MODIFICATION N°3 DU PLUI - PIÈCE N°1

NOTE DE PRESENTATION

Secteur Bièvre Isère

OAP 1 et 2

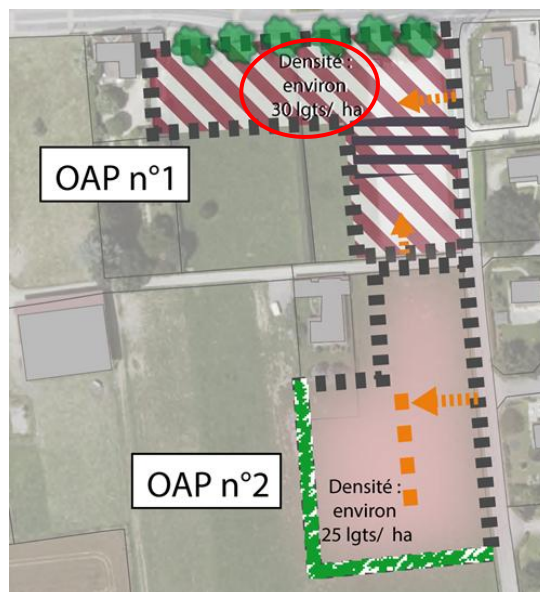
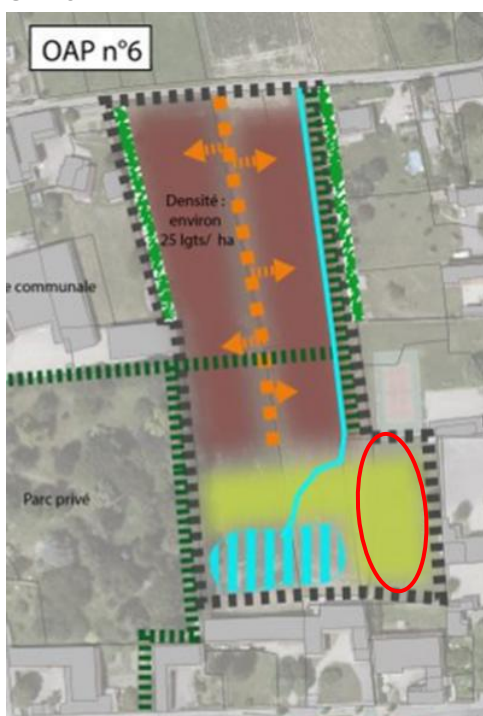
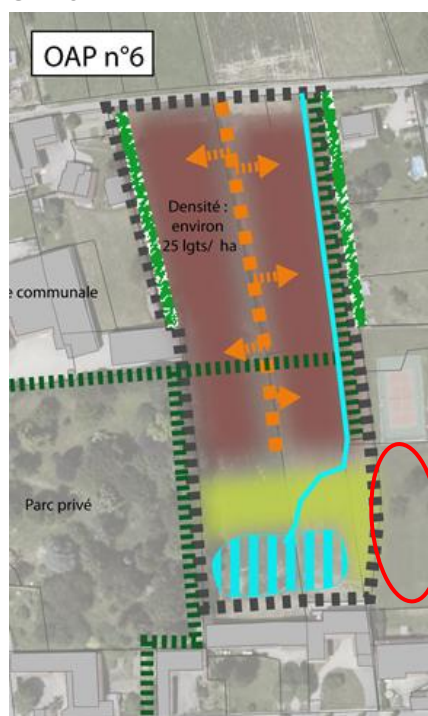
GILLONNAY	Evolution(s) apportée(s) au(x) texte(s) : Modifications apportées aux OAP n°1 et 2 : <u>Densités</u> Réduire la consommation foncière en incitant à atteindre une densité moyenne : - pour l'OAP n°1 tendre vers 40 30 logements / hectare - pour l'OAP n°2 tendre vers 15 25 logements / hectare - pour les OAP n°3, 4 et 5 tendre vers 13 logements / hectare - pour l'OAP n°6 tendre vers 25 logements /hectare (calculés sur l'emprise de la zone 1Aub). Modifications apportées à l'OAP n°6 : <u>Présentation du contexte des sites, de l'environnement et des enjeux identifiés</u> L'OAP n°6, classée en zone 1Aub et N, englobe les parcelles E62, 405, 406, 409, 390 et 411. Evolution(s) apportée(s) au(x) schéma(s) : Modifications apportées aux OAP n°1 et 2 : • Modification de la densité pour l'OAP n°1 qui passe de 40 à 30 logements / hectare et modification de la densité pour l'OAP n°2 qui passe de 15 à 25 logements / hectare. Modifications apportées à l'OAP n°6 : • Le périmètre de l'OAP est modifié et n'intègre plus la parcelle E 390.	Adaptation des attentes en matière de densité des OAP 1 et 2 La densité initialement prévue pour l'OAP n°1 de 40 logements / hectare est trop élevée et bloque la mise en œuvre de projets sur ce secteur. D'autant que la densité de l'OAP n°2 est de seulement 15 logements / hectare. Il est proposé de ré-équilibrer la densité entre les OAP n°1 et 2 afin de faciliter la mise en œuvre d'une dynamique de projet sur ce secteur stratégique du village, tout en maintenant un nombre équivalent de logements. Adaptation du périmètre de l'OAP 6 L'OAP 6 intègre certaines parcelles en zone N, notamment la parcelle E 390. Or cette parcelle est concernée par un projet de STECAL créé dans le cadre de la présente modification du PLUI. Il est donc nécessaire de soustraire cette parcelle du périmètre de l'OAP 6.

OAP 6

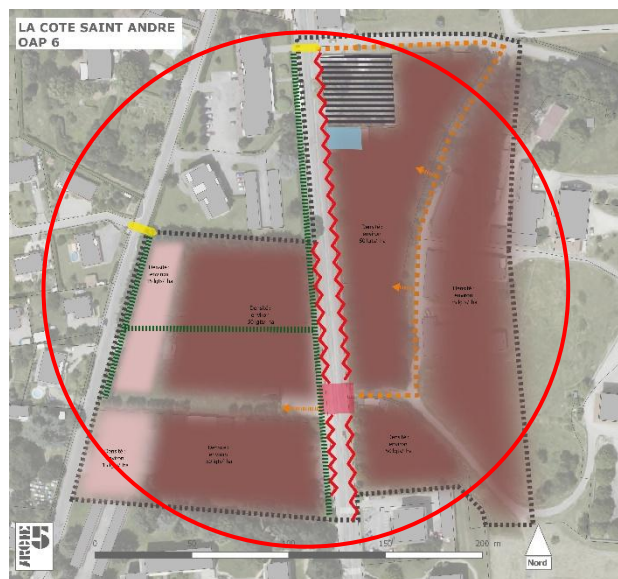
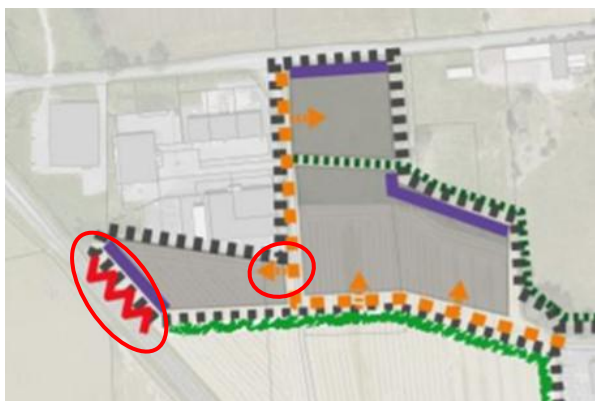
LA COTE SAINT ANDRE	Evolution(s) apportée(s) au(x) texte(s) : <u>Orientations et principes d'aménagement</u> OAP n°6 « Interdire tout autre accès depuis l'avenue, mais permettre de réutiliser des accès existants dans le cadre d'opérations de renouvellement urbain ». OAP n°9 <i>Sans objet. Les modifications apportées à l'OAP n°9 concernent des orientations portant uniquement sur le schéma de l'OAP qui ne sont pas traduites dans les orientations écrites.</i> Evolution(s) apportée(s) au(x) schéma(s) : Modifications apportées à l'OAP n°6 • Remplacement des 4 aplats à rayures par des aplats marron. • Ajout d'un principe d'accès au secteur depuis l'avenue H. Berlioz (et suppression du tracé de principe de voies secondaires) • Suppression de l'extrémité sud du « zigzag » rouge au sud-ouest de l'avenue H. Berlioz • Déplacement plus au nord de la liaison douce Modifications apportées à l'OAP n°9 (partie Nord-Ouest de l'OAP) : • Suppression de la flèche d'accès au tènement de Bricomarché. • Suppression de la façade noble à l'ouest de Bricomarché, remplacé par un traitement paysager des limites. Modifications apportées à l'OAP n°9 (croisement D518A / av. du Maréchal Foch) : • Rétrécissement de la flèche d'accès indiquant l'absence de connexion sur l'av. du Maréchal Foch.	Adaptation transversale des attentes de l'OAP 6 La faisabilité opérationnelle d'un projet a été approfondie par la commune et conduit à des ajustements transversaux (accès, desserte, ...). Adaptation en matière de desserte de l'OAP 9 (partie Nord-Ouest de l'OAP) Compte-tenu de la desserte actuelle depuis le tènement de Bricomarché, le maintien d'une « Voie de desserte secondaire » desservant la partie sud de Bricomarché depuis le chemin des Moillés n'est pas adapté. Il est proposé de supprimer la flèche « Voie de desserte secondaire » visant à créer un nouvel accès à la partie sud de Bricomarché depuis le chemin des Moillés. La desserte de la partie sud du tènement de Bricomarché se fera via la desserte interne de l'unité foncière. Adaptation des attentes d'aménagement de l'OAP 9 (partie Nord-Ouest de l'OAP) Compte-tenu de la configuration du site et des objectifs de développement de Bricomarché, le maintien d'une « Façade noble des activités » n'est pas adapté. La prise en compte des enjeux paysagers (visibilité depuis la D518A) se traduira plutôt par un « Traitement paysager des limites ».

OAP 3

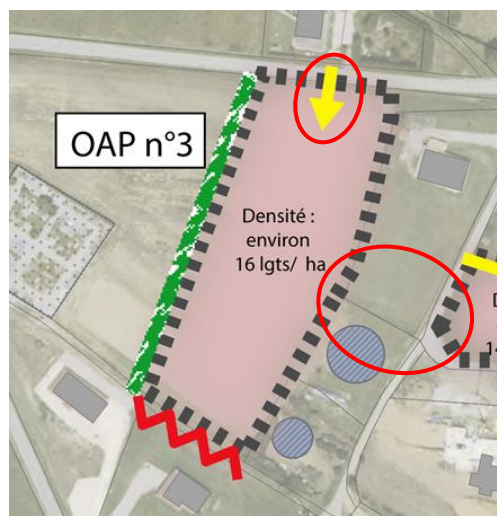
SAINT-CLAIR SUR GALAURE	Evolution(s) apportée(s) au(x) texte(s) : <u>Présentation du contexte des sites, de l'environnement et des enjeux identifiés</u> L'OAP n°2 englobe la partie ouest de la parcelle AE306 AE356 et la parcelle AE357, elle et s'étend sur une superficie d'environ 3610 4400m² en zone UC. L'OAP n°3 englobe la partie est de la parcelle AE218 AE348 et une partie de la parcelle AE3, sur une superficie totale d'environ 6783 6400m². <u>Orientations et principes d'aménagement</u> OAP n°3 Créer un accès unique depuis le chemin du Serrein la route de la Chapelle. Evolution(s) apportée(s) au(x) schéma(s) : Modifications apportées à l'OAP n°3 : • Ajustement du périmètre en excluant la parcelle AE3. • Déplacement de la flèche indiquant l' « accès unique au secteur imposé » du chemin du Serrein vers la route de la Chapelle.	Correction des numéros de parcelles incluses dans les OAP n°2 et 3 Suite à de récents découpages parcellaires sur le secteur, certains n° de parcelle ont changé. Il convient de mettre à jour le § « Présentation du contexte des sites, de l'environnement et des enjeux identifiés » pour tenir compte de ces évolutions. Adaptation en matière de desserte de l'OAP 3 L'OAP indique que la desserte de l'opération s'organise depuis le chemin du Serrein, mais nécessitant l'aménagement d'un accès via la parcelle AE3, en partie Est de l'OAP. Mais l'opération peut être desservie directement par la route de la Chapelle, en partie nord de l'OAP. Il apparaît donc opportun d'organiser l'accès depuis la route de la Chapelle. Adaptation à la marge du périmètre de l'OAP 3 L'OAP 3 intègre pour partie la parcelle AE 3 sur car il était initialement prévu l'aménagement d'un accès. L'opération pouvant être desservie en partie nord de l'OAP via la route de la Chapelle, il n'est plus nécessaire de maintenir la parcelle AE3 dans le périmètre de l'OAP. A ce titre, cette partie de parcelle est reclassée en zone Uc (voir les évolutions apportées en planche graphique).

Adaptation des attentes d'aménagement de l'OAP 1 :

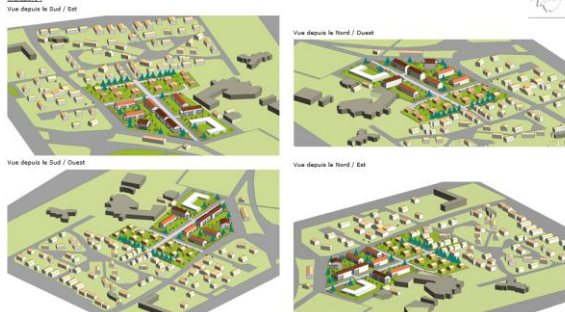
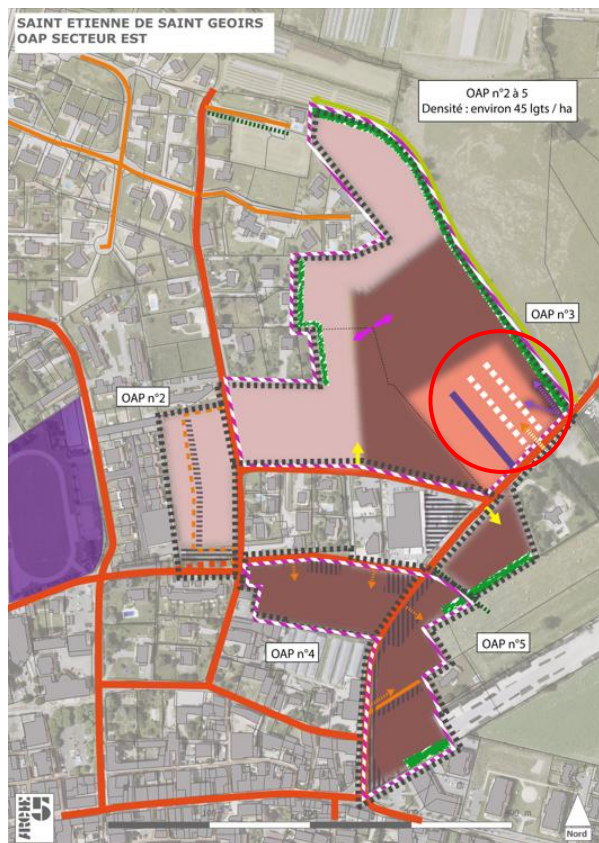
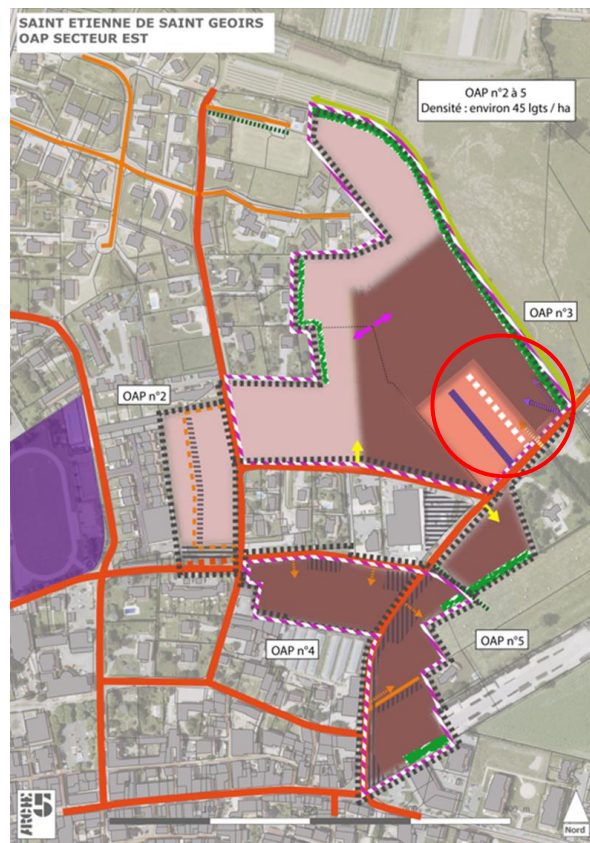
- Modification du maillage des « Voiries de dessertes secondaires »
- Modification des « Principes de liaisons douces à créer »
- Suppression de l'aplat correspondant à un « Futur équipement »
- Suppression d'une flèche « Principe d'accès au secteur » au niveau du « Futur équipement »
- Suppression d'un linéaire de « Traitement paysager des limites »
- Création d'un nouvel aplat « Parking à créer »
- Modification du linéaire « Accès véhicules strictement interdits » au niveau du parking à créer
- Création d'une flèche « Principe d'accès au secteur » au niveau du parking à créer

En partie sud de l'OAP, la commune ne prévoit plus de réaliser un équipement scolaire en raison

- Suppression du schéma « Illustration d'implantation et de typologies des constructions (à titre indicatif) » Modifications apportées à l'OAP n°3 : - Elargissement de l'aplat marron représentant les « secteurs plus denses » en entrée sud de l'opération.	de l'évolution démographique et des projections réalisées sur les effectifs scolaires. Ce secteur de l'OAP accueillera donc de l'habitat. Le nombre de logements attendu dans le projet d'OAP reste cependant identique car en partie sud-ouest de l'OAP un secteur d'une superficie équivalente, initialement destiné à l'habitat, accueillera un espace de stationnement. Adaptation des attentes d'aménagement de l'OAP 3 : En partie sud de l'OAP, la commune souhaite rééquilibrer la partie de l'opération dédiée à l'activité commerciale (réduite à la marge) et celle dédiée à l'habitat (augmentée à la marge).
SAINT ETIENNE DE SAINT GEOIRS Extrait du PLUi opposable avant modification		SAINT ETIENNE DE SAINT GEOIRS Extrait du PLUi suite à la modification n°3

STECAL multisites n°89

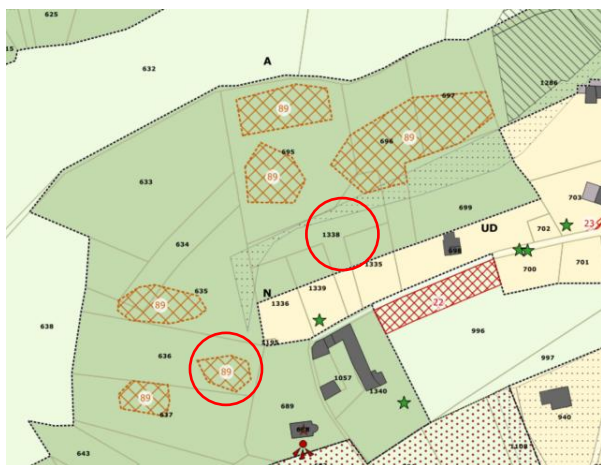
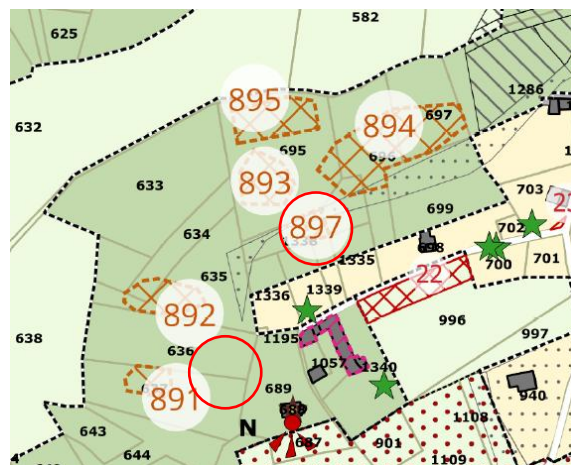
Commune(s) concernée(s)	Correction(s) apportée(s)	Justification(s)
GILLONNAY	Modification du STECAL multisites n°89 de type « T » : ajout d'un nouveau site, suppression d'un site existant, modification de l'emprise au sol globale et de la hauteur des constructions	Le STECAL n°89 est localisé en zone N. Il s'agit d'un STECAL de type « T » destiné au tourisme / loisirs (Hébergement insolite dans des arbres). Le STECAL n°89 est un STECAL multisites comprenant 6 sites (chaque site correspond à un hébergement insolite dans des arbres). Dans le cadre du projet d'hébergement insolite, il est nécessaire d'ajouter un nouveau site au STECAL n°89, d'environ 200 m², afin de permettre la construction d'un bâtiment d'accueil d'une 20aine de mètres carrés à proximité des futures cabanes. A contrario, l'un des sites du STECAL n°89 est supprimé puisqu'il n'est plus nécessaire à la réalisation du projet. La superficie ainsi soustraite est d'environ 420 m². L'emprise actuelle du STECAL est de 6 338m² et passera après modification à 6 122m². Le STECAL n°89 multisites comprendra donc au total toujours 6 sites. Pour une meilleure lisibilité, les sites sont dorénavant numérotés : • Sites existants, maintenus : 89.1, 89.2, 89.3, 89.4 et 89.5 • Site nouvellement créé : 89.7 • Site supprimé : 89. 6 Afin de limiter au maximum la consommation de l'espace l'emprise est strictement définie en rapport avec les besoins du projet. Par ailleurs, suite à une évolution du projet, l'emprise au sol des cabanes doit être supérieure à ce qui est actuellement autorisé. L'emprise au sol globale passera de 115 m² à 300 m². En effet, la bonne réalisation du projet nécessite l'ajout de terrasses aux cabanes afin de pouvoir prendre les repas à l'extérieur. Ces terrasses étant surélevées, elles doivent être prises en compte dans le calcul de l'emprise au sol. Parallèlement, une emprise au sol maximale pour chacun des sites est définie. Enfin, il est indiqué actuellement « 5 m de hauteur maximum » pour les cabanes. En réalité, ce n'est pas

Ajout d'un STECAL n°103 de type « F »	la hauteur totale de la cabane en tant que telle qui est à 5 m, mais la hauteur du premier plancher par rapport au terrain naturel. C'est pourquoi une évolution de la hauteur maximale autorisée est également nécessaire. La hauteur maximum autorisée pour ce STECAL n°89 passera de 5 m à 15 m. Pour tous les STECAL, le règlement définit également les règles d'implantation et les conditions de raccordements aux réseaux d'eaux usées, d'eaux pluviales, d'électricité et d'eau potable (cf. Pièce 4.2 règlement écrit). Rappel : les STECAL sont délimités après l'avis systématique de la CDPENAF. Il s'agit d'un avis simple, réputé favorable s'il n'est pas intervenu dans un délai de trois mois à compter de la saisine de la CDPENAF (article R.151-26). L'avis de la CDPENAF sur le STECAL mentionné ci-avant est joint au dossier d'enquête publique. Le STECAL n°103 est localisé en zone N. La commune de Gillonnay, suite à l'augmentation des effectifs scolaires et la création d'une 5ème classe a besoin d'étendre le groupe scolaire actuel. Un réaménagement du bâtiment existant, la fermeture de l'auvent existant ainsi qu'une extension permettraient de structurer le groupe scolaire qui n'est plus en phase avec les besoins des services scolaires et périscolaires. Plus particulièrement, le projet d'extension consiste à agrandir la cantine scolaire et créer une salle de motricité. La parcelle E390, objet de la demande, est située en zone N au PLUi. Elle est actuellement enherbée et sert de terrain de jeu pour les enfants dans le prolongement de la cour de l'école. Elle n'a donc pas d'usage agricole. Le projet consiste en la construction d'un bâtiment de 300m² et d'une avancée de toit de 150m². D'autres possibilités d'extension (dans la cour d'école ou sur le parking derrière) ont été étudiées mais, il s'est avéré qu'elle n'était possible techniquement qu'à cet endroit (notamment en raison de différences de niveaux altimétriques). Afin de limiter au maximum la consommation de l'espace l'emprise est strictement définie en rapport avec les besoins du projet. • N°103 : la superficie du STECAL est limitée à 600 m² et l'emprise au sol des nouvelles constructions est limitée à 450 m².

STECAL n°27 	STECAL n°27 
---	--

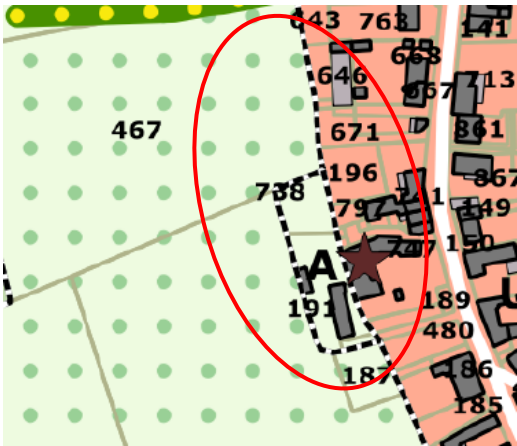
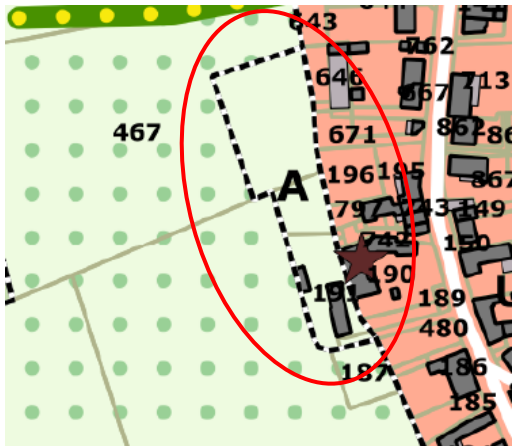
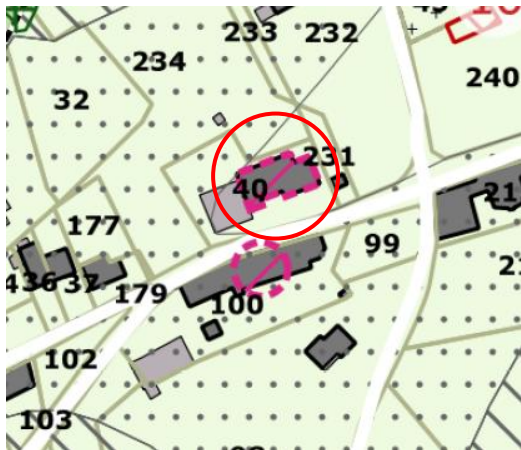
Modification du STECAL n°27 de type « E » permettant la création d'un manège équestre pour organiser des concours

Le centre équestre souhaite diversifier son offre en construisant un manège pouvant accueillir des compétitions sportives toute l'année. Cet usage ne relève pas de la sous-destination « exploitation agricole ». Aussi, il est proposé de réduire le périmètre du STECAL pour une meilleure adaptation au projet et en excluant les bâtiments déjà réalisés. L'emprise du STECAL est réduite d'environ 1,7 ha en passant ainsi de 38 102 m² à 20 600 m² (cf. schéma ci-après).

Une augmentation de l'emprise au sol de 2000m² à 3000m² des constructions est également nécessaire pour la réalisation d'un manège équestre pour organiser des concours.

Afin de limiter au maximum la consommation de l'espace l'emprise est strictement définie en rapport avec les besoins du projet. • N°27 : la superficie du STECAL va passer de 38 102 m² à 20 600 m² suite à la modification du PLUI. L'emprise au sol actuelle des nouvelles constructions va passer de 2000 m² à 3000 m² suite à la modification du PLUI. Pour tous les STECAL, le règlement définit également les règles de hauteurs, d'implantation et les conditions de raccordements aux réseaux d'eaux usées, d'eaux pluviales, d'électricité et d'eau potable (cf. Pièce 4.2 règlement écrit). Rappel : les STECAL sont délimités après l'avis systématique de la CDPENAF. Il s'agit d'un avis simple, réputé favorable s'il n'est pas intervenu dans un délai de trois mois à compter de la saisine de la CDPENAF (article R.151-26). L'avis de la CDPENAF sur le STECAL mentionné ci-avant est joint au dossier d'enquête publique.

Plan 4.2.1

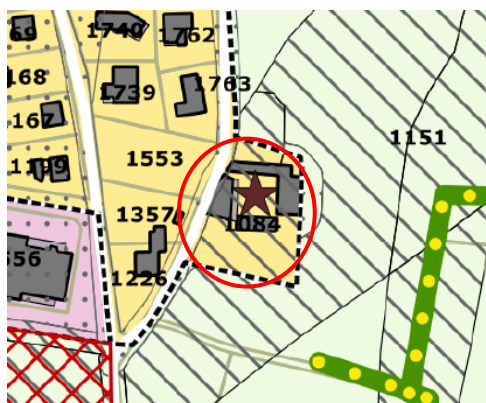
Commune(s) concernée(s)	Correction(s) apportée(s)	Justification(s)
SAINT-SIMEON DE BRESSIEUX	Correction d'une erreur matérielle dans la transcription des aléas de risques naturels sur le plan de zonage	En Isère, la DDT Isère a édité un guide pour aider à la traduction des aléas en risques. La version utilisée dans le cadre du PLUi est la « grille de correspondance aléas-zonage risques - annexe 1 du guide PLU et risques version 3.10 du 17/12/2009 ». Sur la commune de Saint-Siméon de Bressieux, la parcelle C 1084 est concernée par un aléa faible C1 « crues rapides des rivières ». <i>Aléa faible C1</i>  Cet aléa faible a été traduit sur le secteur par un zonage de risque rouge (secteurs interdits à la construction) au plan graphique 4.2.3. <i>Plan 4.2.3</i>  Cette traduction graphique se traduit au plan graphique 4.2.1 par une trame hachurée correspondant à un secteur d'interdiction.

Cette traduction graphique est erronée sur la parcelle C 1084. En effet, le guide de la DDT indique qu'un aléa faible C1 en zone urbanisée (hors centre urbain) correspond à une zone bleue, c'est-à-dire une zone constructible soumise à des conditions spéciales.

Cette modification relève de la correction d'une erreur matérielle.
